PREMESSA

INCHIESTA PUBBLICA DEL 17.07.2023

OSSERVAZIONI SCRITTE

Istanza di PAUR per impianto eolico “Per'E Cuaddu”, Isili, Nuragus, Nurallao e Genoni
Riscontro osservazioni del pubblico

Vista dell'impianto eolico di Nurri dal Nuraghe Adoni tratta da Google Maps

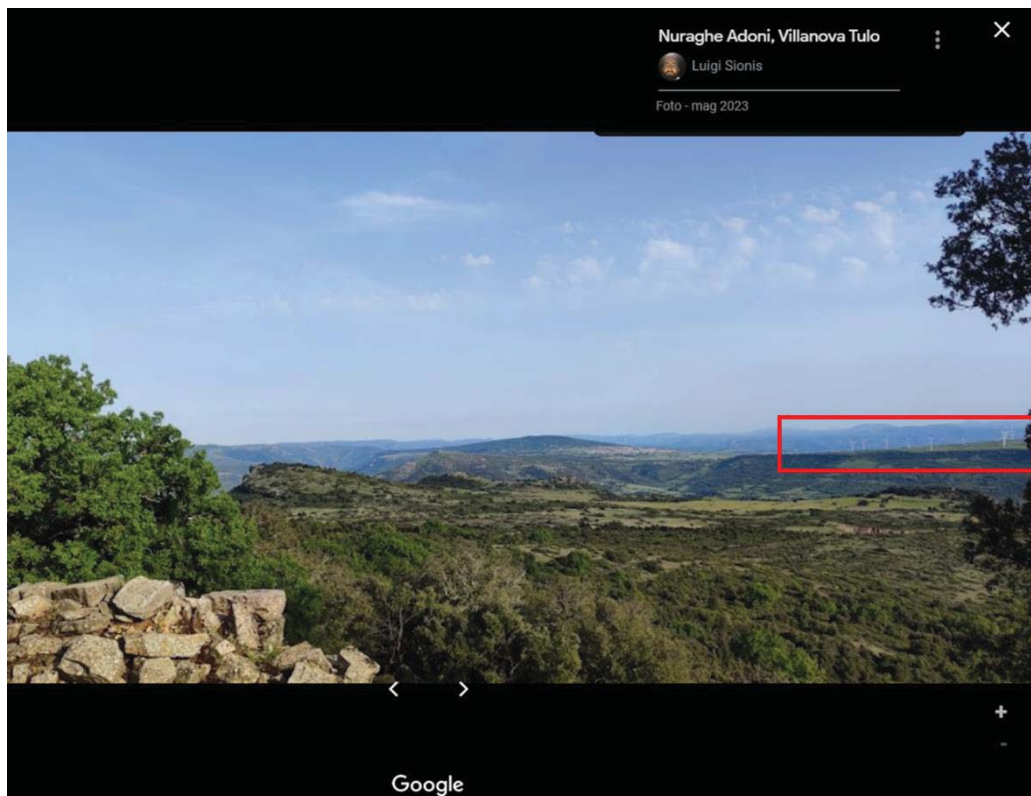
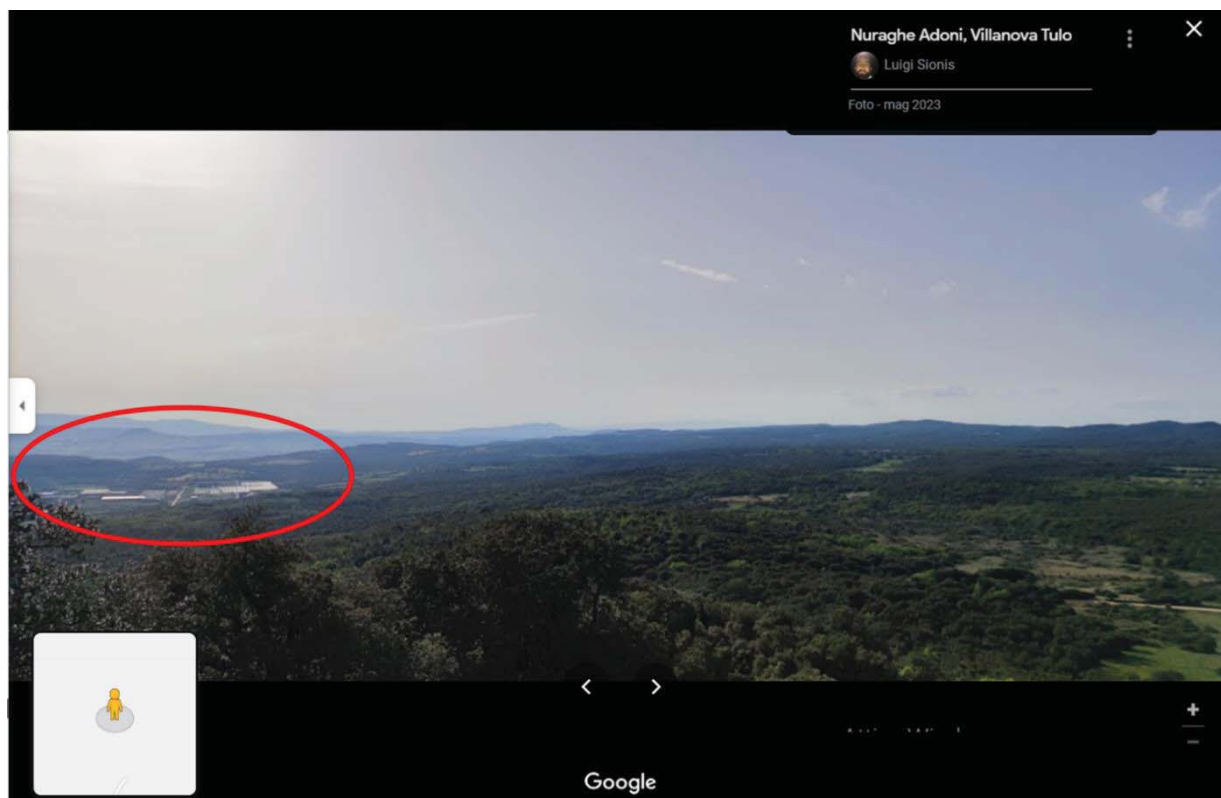
Riguardo alle osservazioni relative al Nuraghe Adoni si segnala una intervisibilità teorica completa sull'impianto ma un valore dell'Indice di Impatto Percettivo Potenziale non massimo.

In ogni caso la vista dal Nuraghe già oggi ricomprende per intero l'impianto di Nurri (distante circa 5km con 26 aerogeneratori installati) nonché il tessuto dell'intera area industriale di Isili (Figure seguenti).
